横浜環状道路南線の事業評価監視委員会等事業に係わる質問（回答要請）について

横浜環状道路事業計画等に係わる質問書

横浜環状道路（圏央道）対策連絡協議会

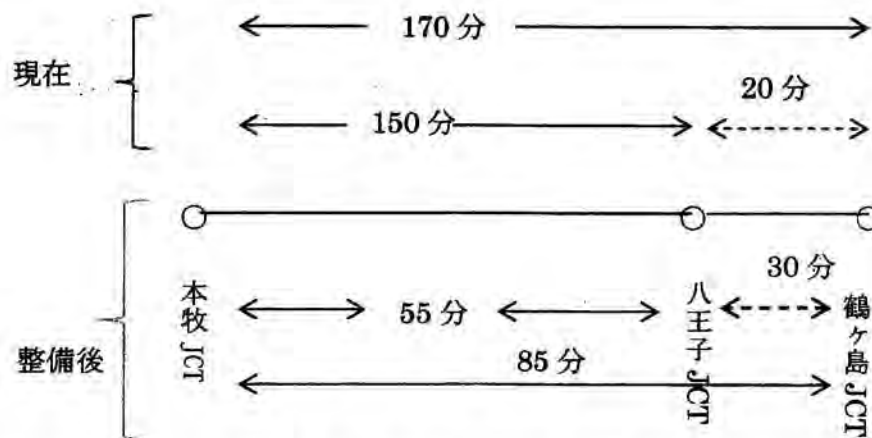
②→八王子 JCT が現在 150 分であることを具体的に示せ。

各地点の距離数と km/h と所要時間を各々示せ
